From: *"5.1.2,e" <5.1.2,e @amsterdam.nl>*
Sent: *Mon, 8 Feb 2021 13:42:31 +0200*
To: *"5.1.2,e" <5.1.2,e @amsterdam.nl>; '5.1.2,e" <5.1.2,e @amsterdam.nl>*
Cc: *"5.1.2,e" <5.1.2,e @amsterdam.nl>; "5.1.2,e" <5.1.2,e @amsterdam.nl>*
Subject: *RE: K46, hoogteplan en rooilijn Distelweg-K46*

Van: 5.1,2,e <5.1,2,e @amsterdam.nl>
Verzonden: donderdag 4 februari 2021 11:00
Aan: 5.1,2,e <5.1,2,e @amsterdam.nl>
CC: 5.1,2,e <5.1,2,e @amsterdam.nl>; 5.1,2,e <5.1,2,e @amsterdam.nl>
Onderwerp: K46, rooilijn Distelweg

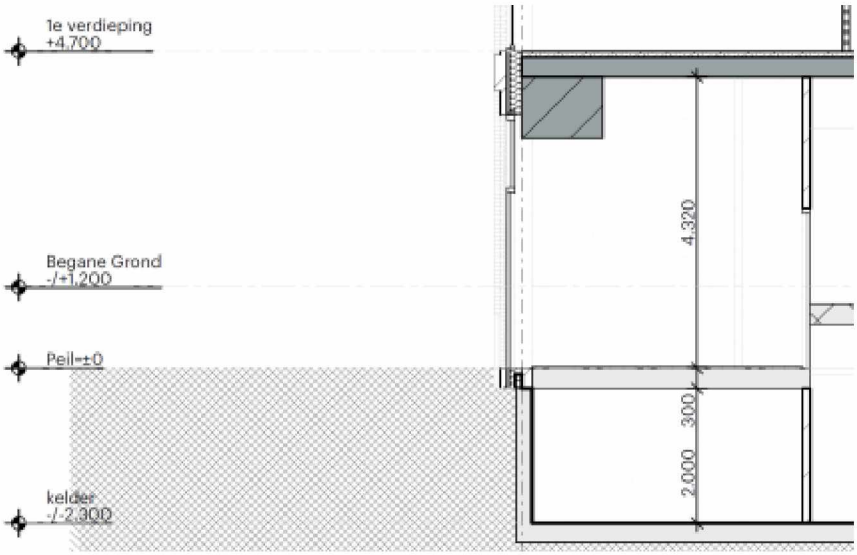
Hoogteplan:

- Kleine lettertjes in legenda doorsneden geven idd aan: P= 1.48 m + NAP
- Onze P = 1,52 m + NAP, dan wel 1,50 m +NAP, wil ik graag aan 5.1,2,e voorleggen wat nu te hanteren als aansluithoogte m.v. op erfgrens van deze kavel 46; eenduidigheid moet er wel zijn bij afgifte vergunning. 5.1,2,e is volgende week terug van vakantie. Zal hem vragen. Je krijgt dan z.s.m. uitsluitsel.

Rooilijn:
De eenduidige (rechte) bestemmingslijn op plankaart Bp2009/4eHerz.2016 is in feite buiten in het veld bepaald en vergund door rooilijn van Cityplot. Daarop aansluiten lijkt mij dan ook juridisch een logische lijn; ruimtelijk in ieder geval (!)
Hoop dat je deze lijn kunt volgen.
